Vysvětlení zadávací dokumentace č. 7

„Úpravna vody Nudvojovice – řešení povodňových opatření, odstranění zdravotních rizik z pitné vody“

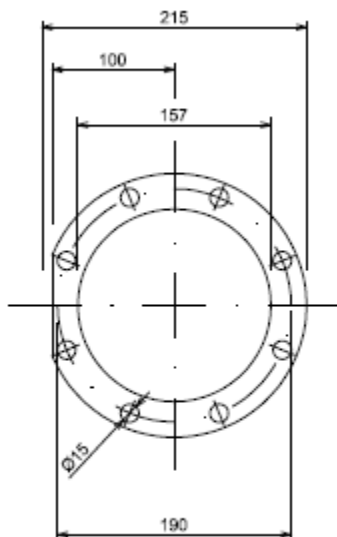
Žádáme o vysvětlení, jak bude v půdorysu vypadat příruba ke sváření přeplátováním DN 150, PN 10, s vnějším průměrem 215 mm (nebo dle TZ o průměru 235 mm?), včetně výřezů pro kabely, použitá v PS 03,04,05,06 v položkách 3.13,3.14,4.12 atd. Seznamu strojů a zařízení.

Přesná podoba přírub ke sváření přeplátováním není obsahem ZD. Jedná se o detailní rozkreslení, které řeší dílenská dokumentace, kterou zpracovává pro své potřeby vybraný dodavatel, pokud ji bude potřebovat. Níže posíláme grafický návrh možné podoby příruby.
